A. Diseño Estructural

Memoria de Cálculo

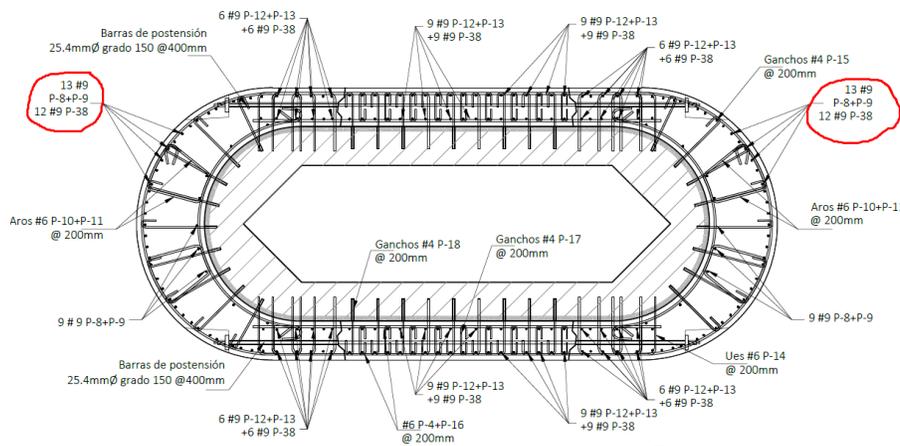
1. Se solicita incluir el diseño de los tensores de la lámina V-203-1. Se indican 2 varillas de calibre número 6 (dos en cada lado) para satisfacer la demanda de momento. Pero en planos se detallan número 8 con número 4 en las esquinas. Cabe mencionar que, en la memoria parece que el cálculo de \square Mn se hace considerando más área que la de 2 #6.

R/ Para flexión se requieren 2 varillas #6, según lo indicado en la memoria de cálculo (2#6), se actualizan planos como se muestra en la siguiente figura. Las varillas #4, se especifican por detallado, para el armado del acero de refuerzo transversal.

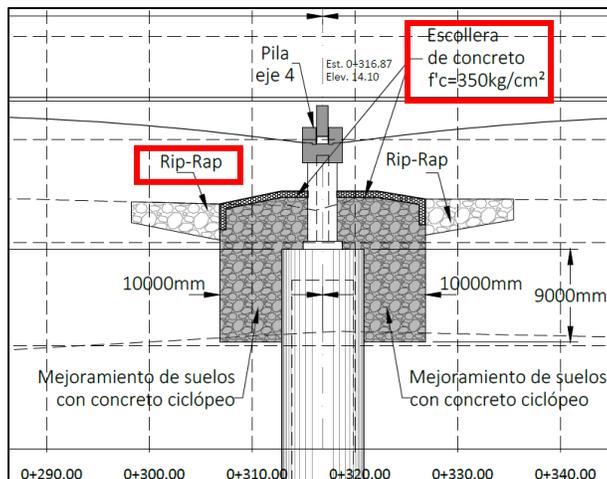
4. No se refleja en el sumario la escollera de concreto f'c de 350 kg/cm². Si bien es cierto se incorpora en el sumario, la descripción del renglón debe indicar entre paréntesis al nombre indicado en planos (Rip-Rap por ejemplo)

R/ Se actualiza la descripción del renglón de forma que sea congruente con lo indicado en los planos. Sin embargo, cabe aclarar que la protección de las pilas se realiza mediante la escollera de concreto de f'c 350 kg/cm² junto con una escollera Rip-Rap como se indica en los planos, lo cual se ve reflejado en el sumario de cantidades según se muestra en las siguientes figuras.

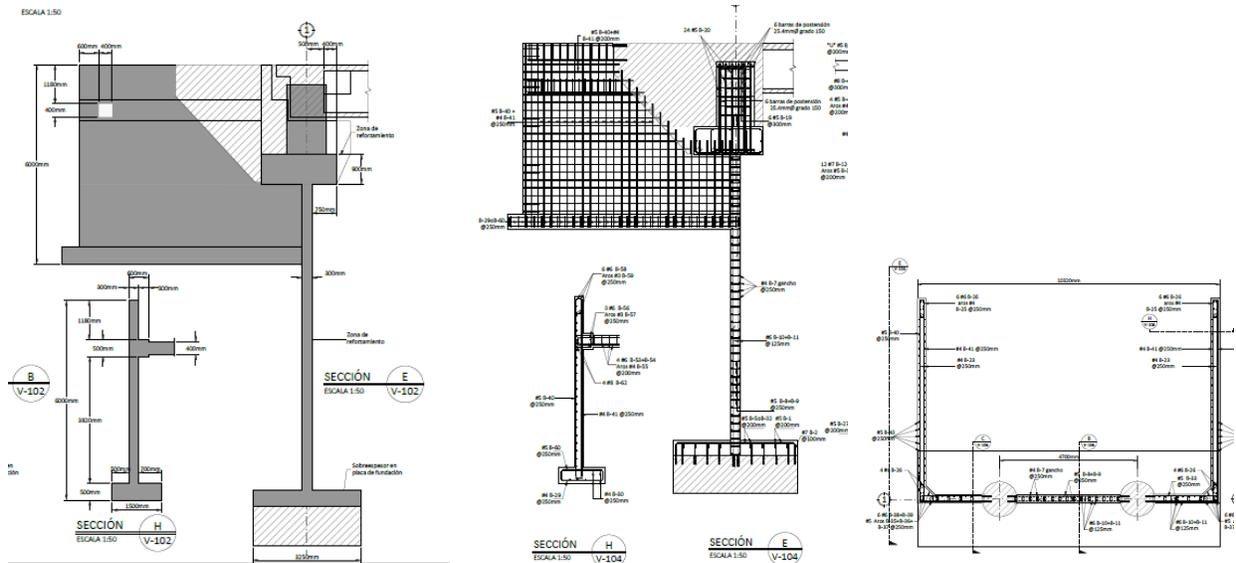
2. En la memoria CR.208.01 “Excavación (Puentes)” las horas del equipo “Cabezal 35 ton con carreta” no son congruentes con las del operador.

R/ Debido a que “Cabezal 35 ton con carreta”, sería operado únicamente por una persona, se actualiza el número de operadores a uno, así las horas entre equipo y operador son congruentes.
